電源開発株式会社
大間原子力発電所

敷地周辺（陸域）の地質に関する
個別検討事項について

平成16年6月
原子力発電安全審査課

図-2.1 敷地周辺陸域の既存地質図幅範囲
2-12

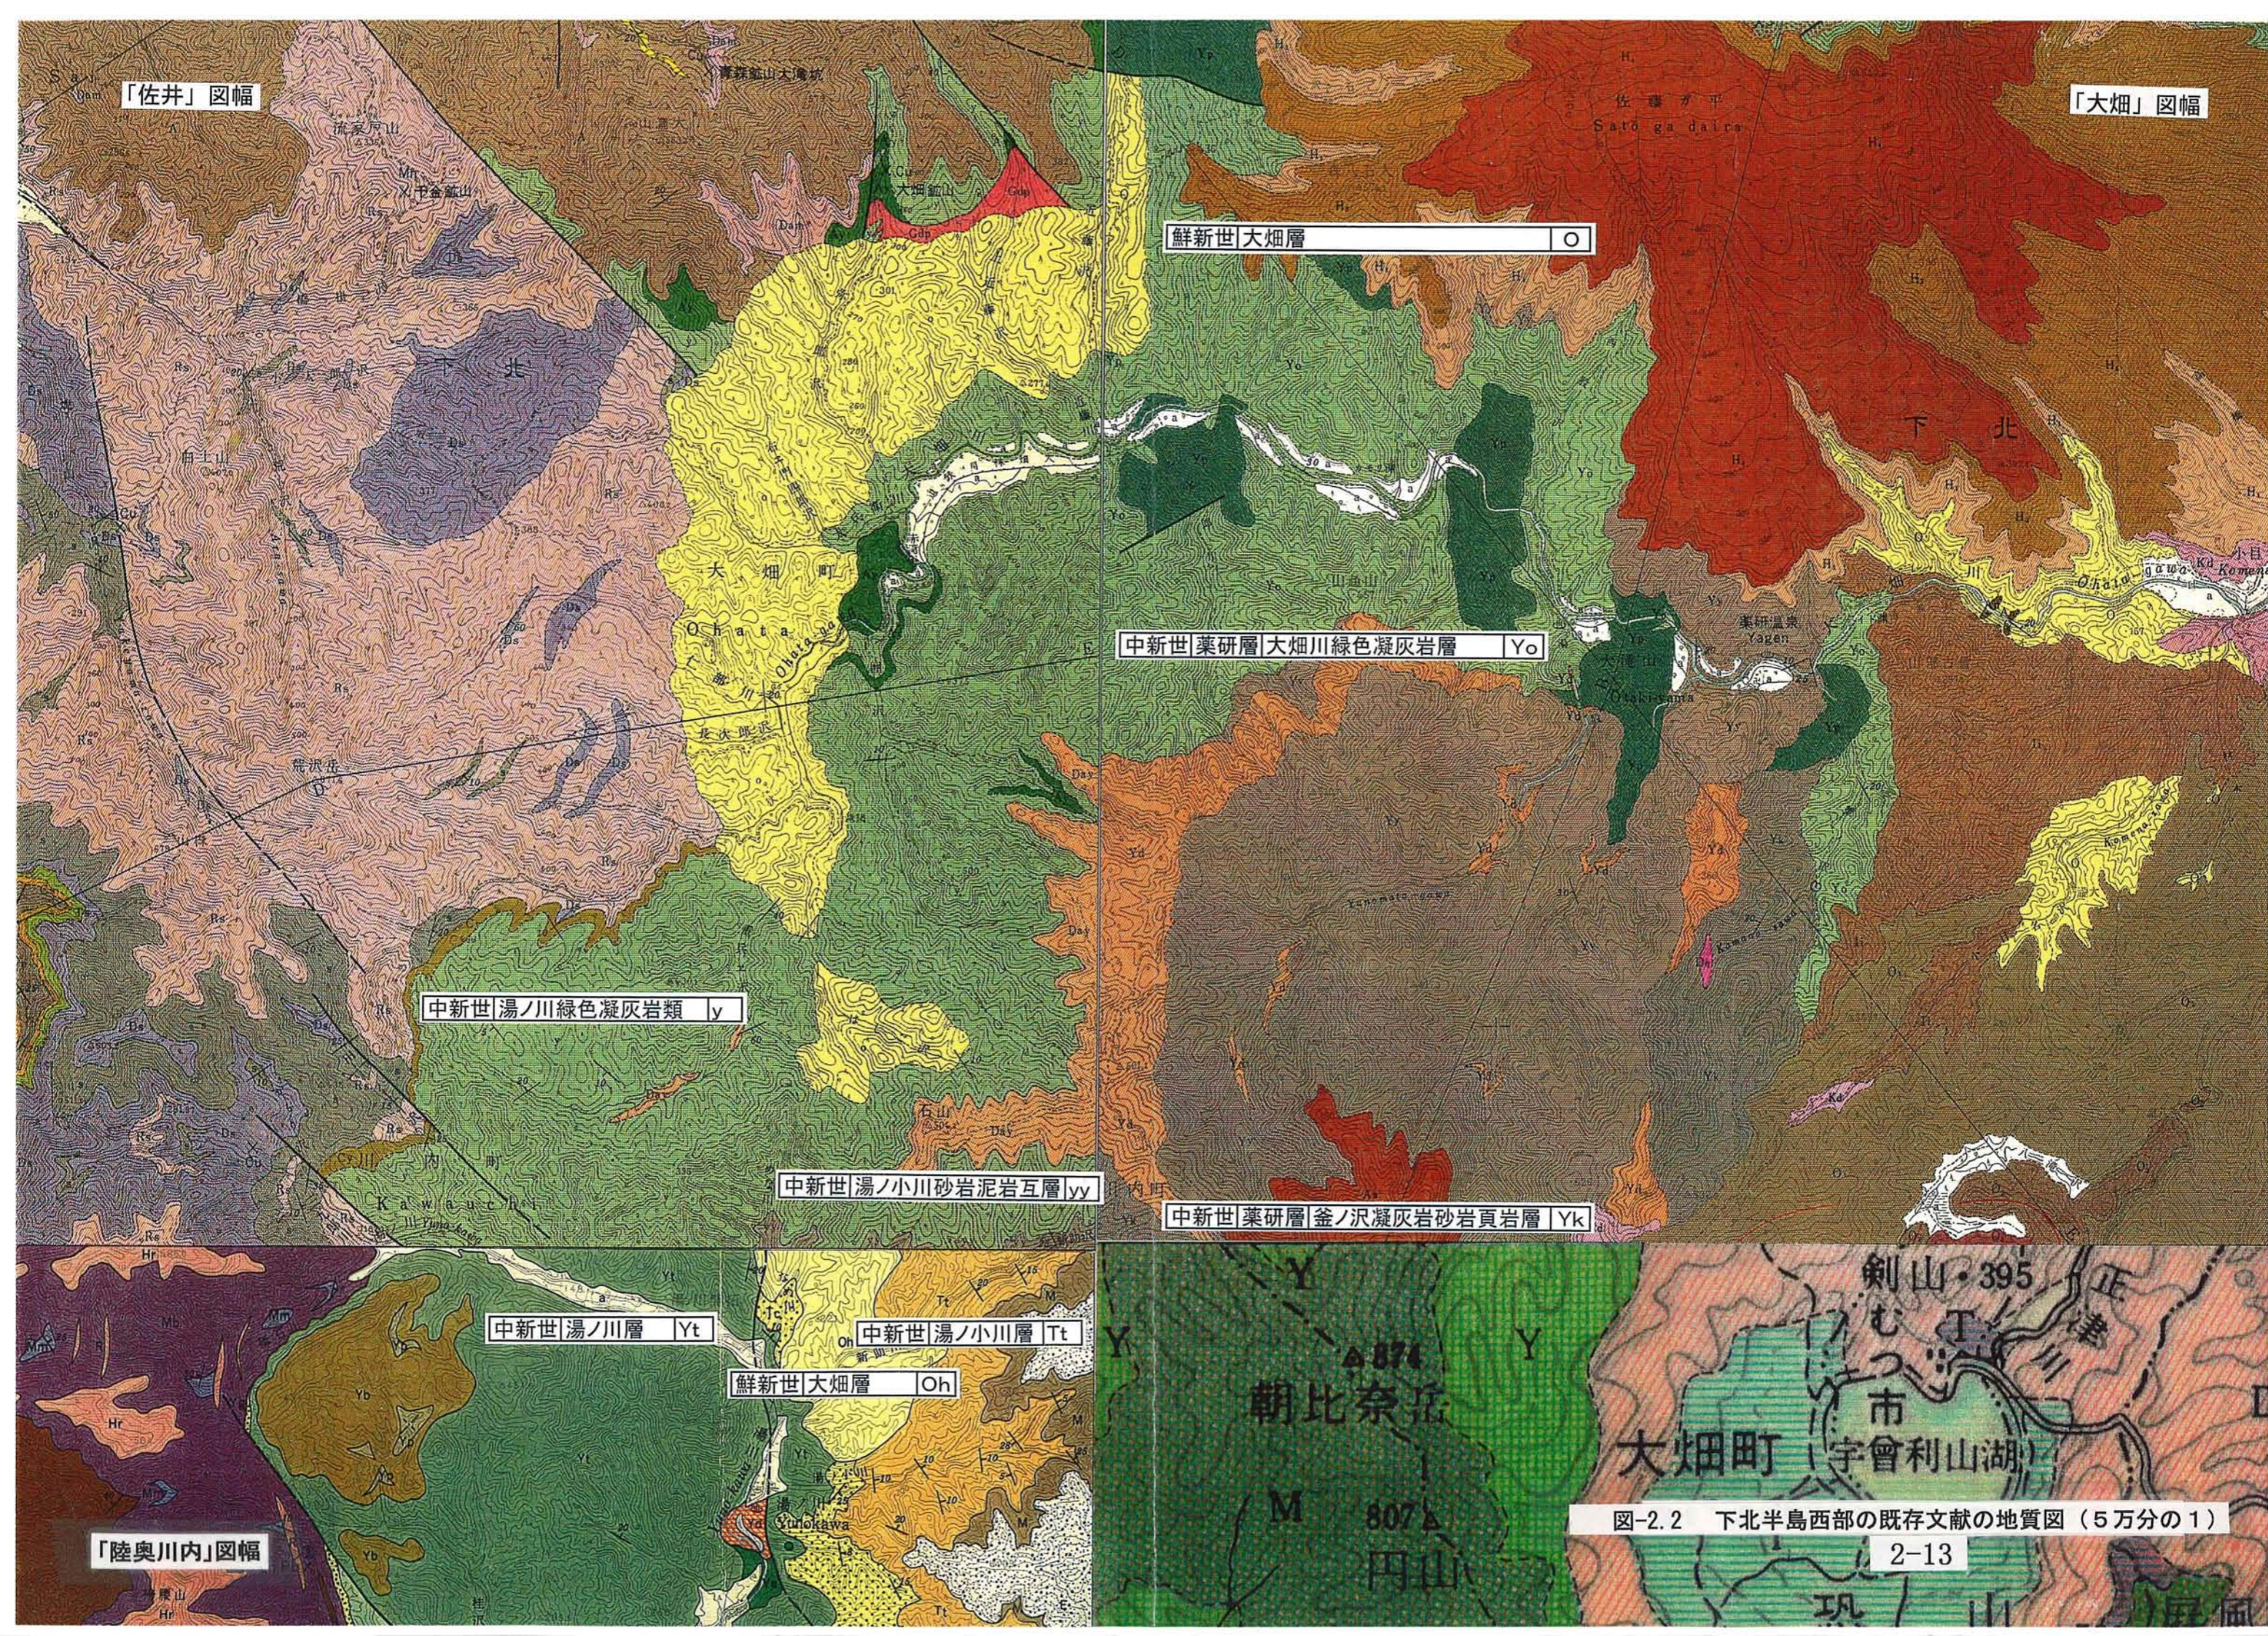
敷地から 30km 以内の下北半島西部には、中新統から鮮新統の新第三系が広く分布するとしている。この範囲の公刊地質文献として、地質調査所(現 独立行政法人産業技術総合研究所地質調査総合センター)(以下「地質調査所」という。)の 20 万分の 1 地質図の図郭では、「尻屋崎」⁽¹⁾、「野辺地」⁽²⁾、「函館及び渡島大島」⁽³⁾並びに「青森」⁽⁴⁾の 4 図幅に区分され、地質調査所の 5 万分の 1 地質図の図郭では、「大畑」⁽⁵⁾、「大間・佐井」⁽⁶⁾及び「陸奥川内」⁽⁷⁾の 3 図幅が発行されている。敷地周辺陸域の既存文献範囲を図-2.1 に示す。

図-2.2 下北半島西部の既存文献の地質図（5万分の1）

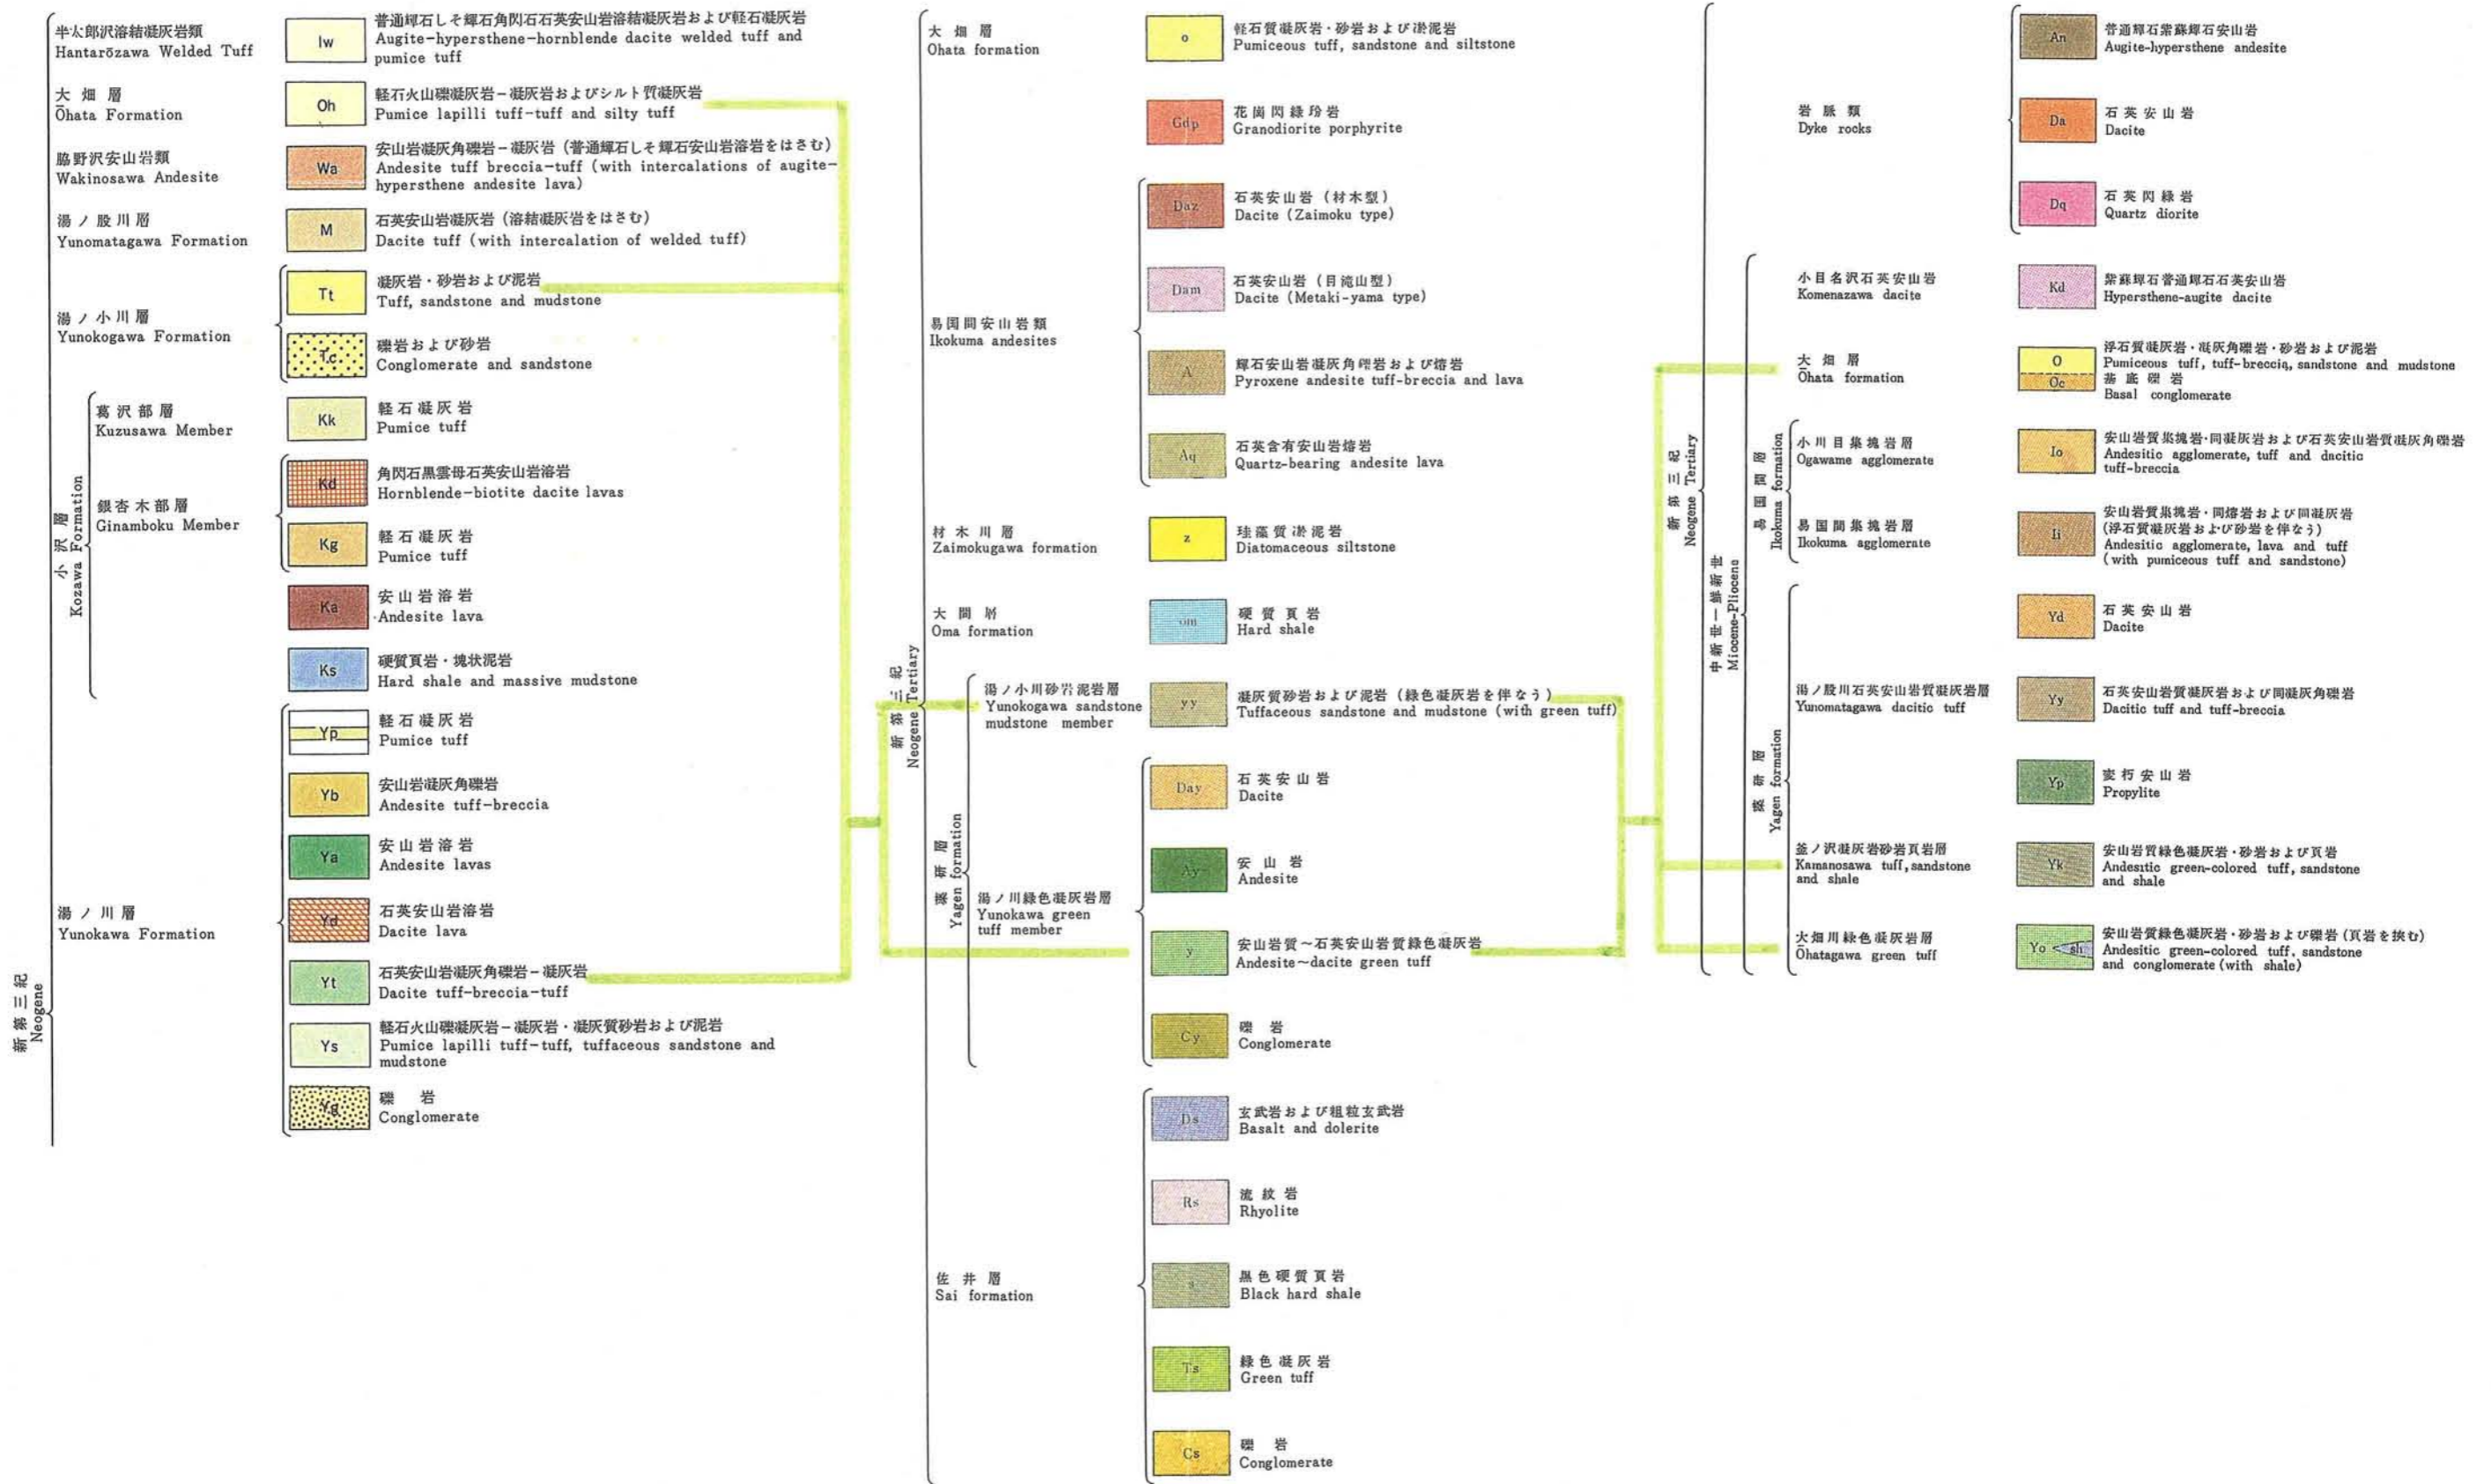
図-2.2 及び図-2.3 に地質調査所発行の 5 万分の 1 地質図幅及びその中の新第三系の地質凡例をそれぞれ示す。

例えば、図-2.2 に見られるように、5万分の1「佐井」⁽⁶⁾図幅において中新統とされている葉研層(湯ノ川緑色凝灰岩層及び湯ノ小川砂岩泥岩層)の分布は、隣接する「陸奥川内」⁽⁷⁾図幅では、中新統とされている湯ノ川層と湯ノ小川層だけでなく、鮮新統とされている大畑層にも連続する分布として表現されているとしている。

図-2.10 下北半島西部の地質構造図

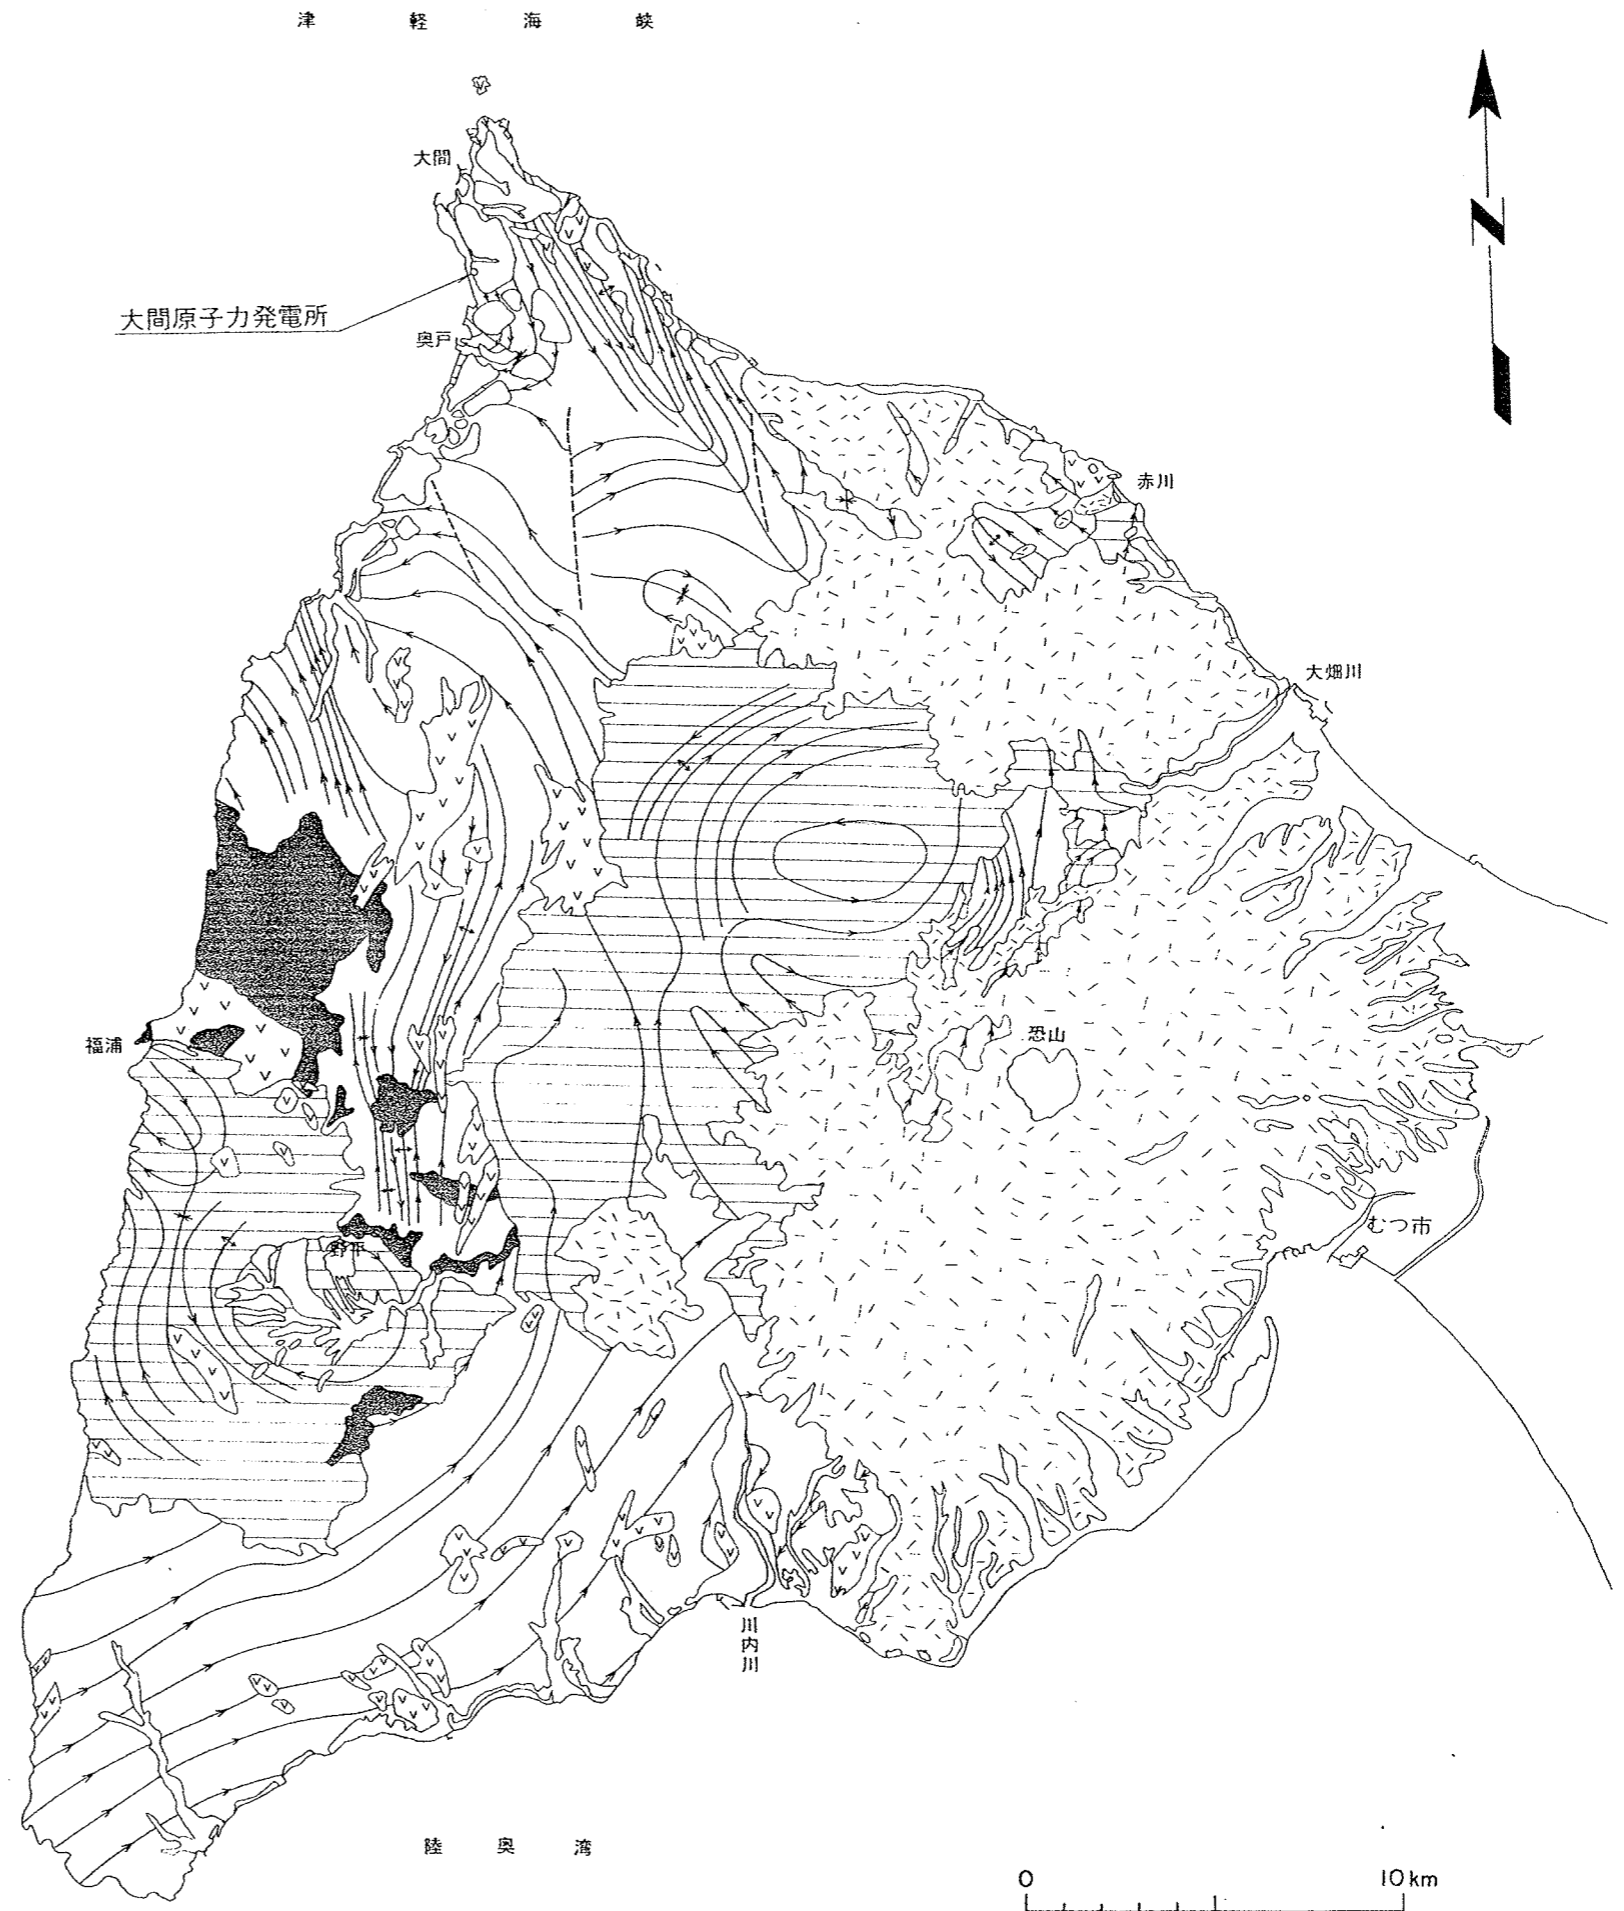
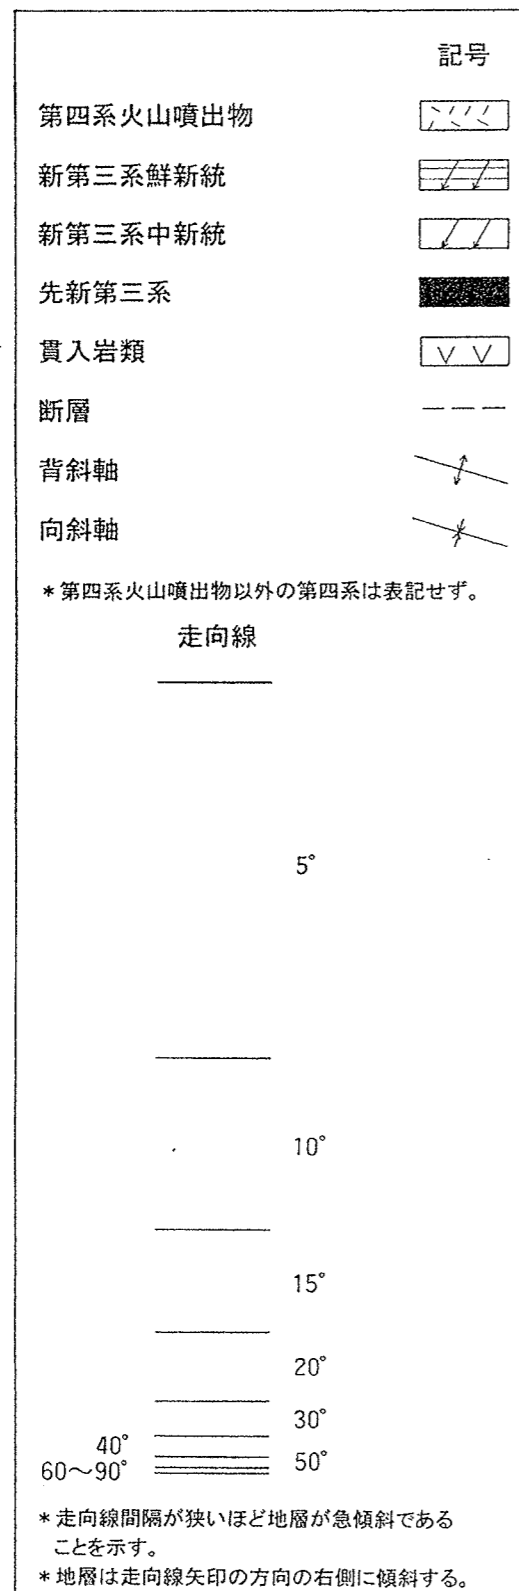
これらの検討結果としての、敷地周辺陸域の地質層序を表-2.2に、新第三系の地質構造を図-2.10にそれぞれ示す。

下北半島西部の新第三系中新統以下の大局的な地質構造としては、佐井村福浦北方付近に分布する先新第三系を取り囲んで分布

する新第三系中新統が、内側から外側に向かって順次新しい地層が分布するという半ドーム状の構造が認められるとしている。

これに対して、新第三系鮮新統は、大畑川上流付近と野平盆地を中心とした付近にそれぞれ盆状構造が認められ、この半ドーム状構造とは異なる構造を示すとしている。

以上のことから、下北半島西部の新第三系の地質層序及び時代等について、申請者が実施した検討方法、検討結果は妥当なものと判断した。
